### Zverejnenie povolenia zmeny stavby pred dokončím

Názov stavby: **“Polyfunkčný bytový dom Račianska“**

#### **3. Opis zmien stavby a ich porovnanie so stavebným povolením a overenou projektovou dokumentáciou:**

DSP - zjednodušená schéma členenia objektivej skladby nadzemnej časti SO 03

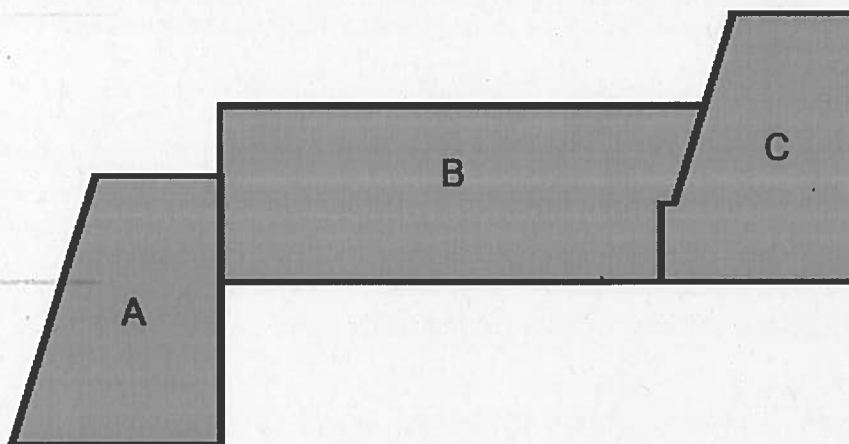
Zmena stavby pred dokončením spočíva najmä v novom architektonickom stvárnení a v porovnaní s projektom DSP aj v celkovej redukcii podlažných plôch – podzemnej časti o 3508 m<sup>2</sup>, nadzemnej časti o 6465 m<sup>2</sup> a teda celkovo o 9973 m<sup>2</sup>. Podnož (v DSP označená ako blok A) slúžiaca pre občiansku vybavenosť, ktorá sa nachádzala v úrovni 1. až 3.NP mimo pôdorysného priemetu blokov „A“, „B“ a „C“ (v rámci DSP označených ako „B1“, „B2“, „B3“) je v rámci zmeny stavby pred dokončením úplne odstránená.

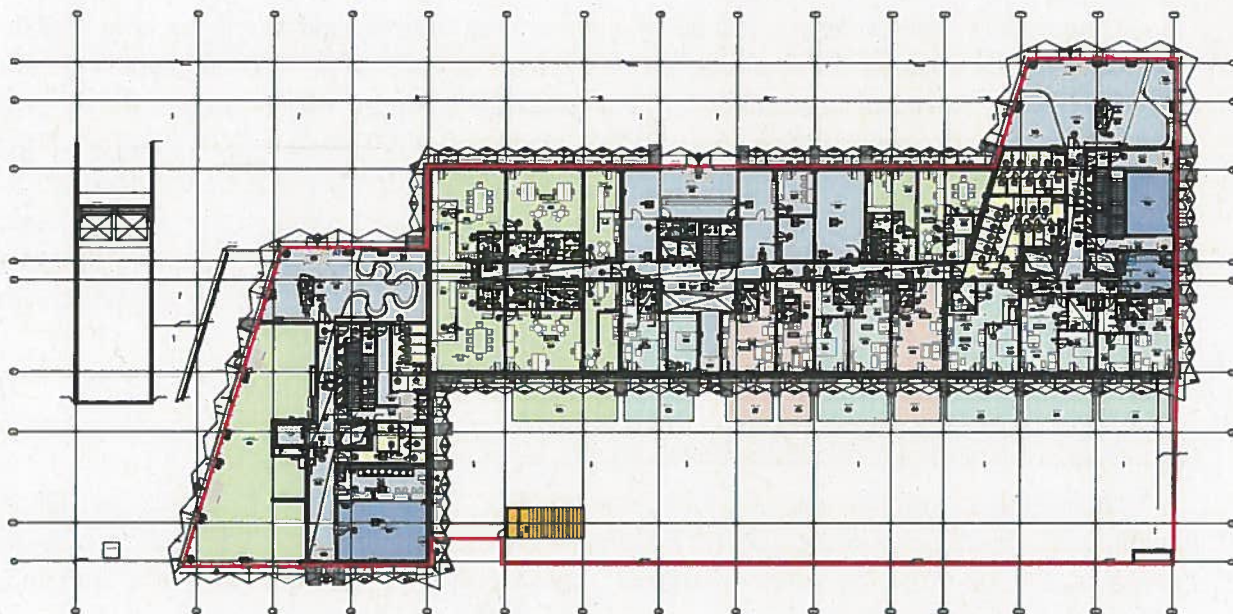
Tretie podzemné podlažie 3.PP je v rámci navrhovanej zmeny stavby pred dokončením kompletne zrušené, Vjazdová/výjazdová rampa do podzemných podlaží je situovaná v novej polohe z juhozápadnej strany stavebného objektu SO 03, nakoľko v projekte DSP bol vjazd do podzemných garáží riešený z východnej strany ako súčasť pôvodného bloku „A“, ktorý je v rámci navrhovanej zmeny stavby pred dokončením zrušený.

ZSPD, pôdorys 1.NP. Červenou čiarou je znázornený obrys pôvodnej hmoty PBD Račianska navrhutej v stupni DSP.

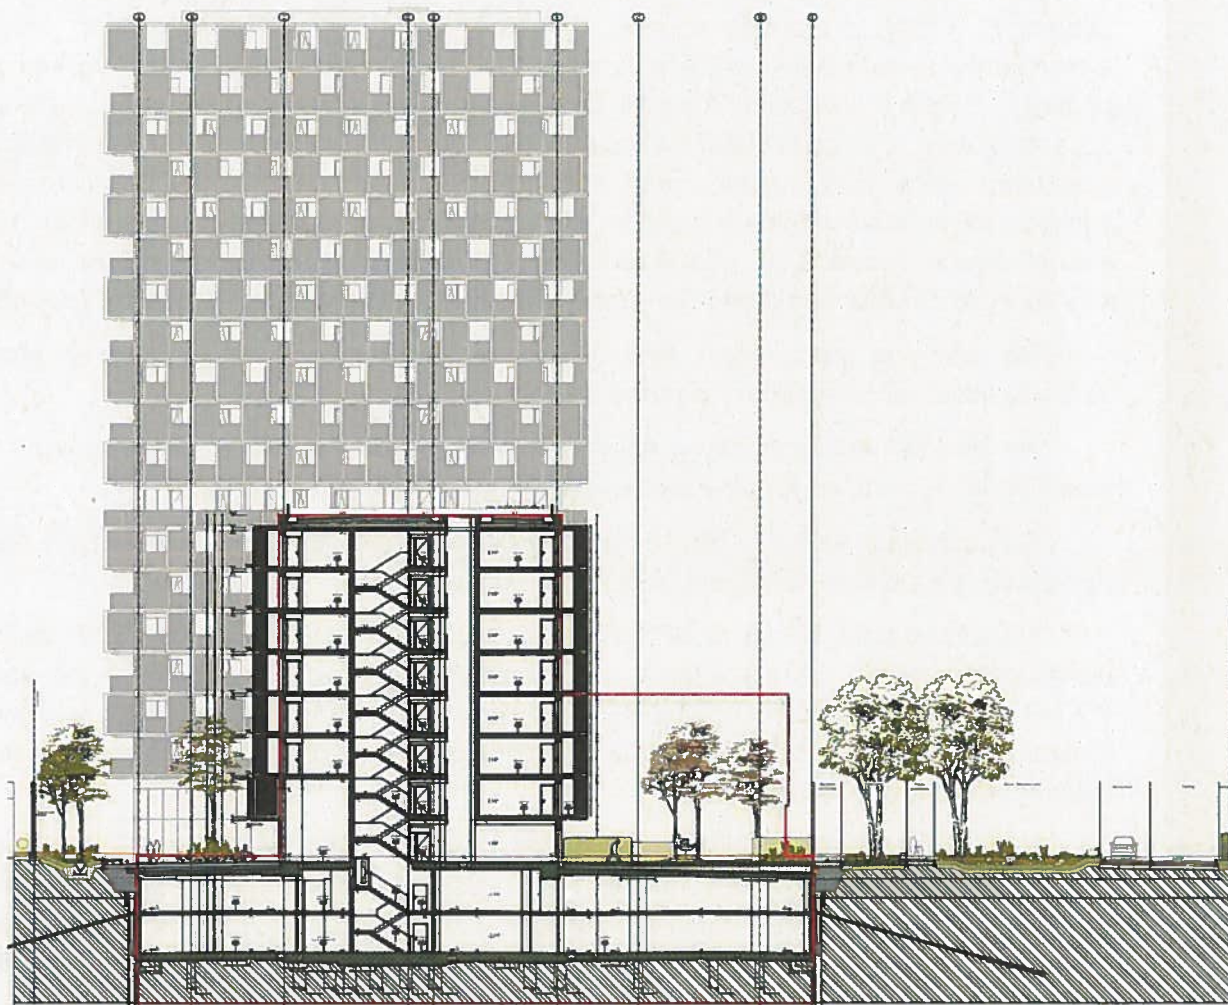
Podnož slúžiaca pre občiansku vybavenosť bola zredukovaná (pôvodne označená ako blok A) a to tak, že časť situovaná v úrovni 1. až 3.NP, mimo pôdorysného priemetu blokov „A“, „B“ a „C“ navrhnutých v rámci navrhovanej zmeny stavby pred dokončením, bola odstránená.
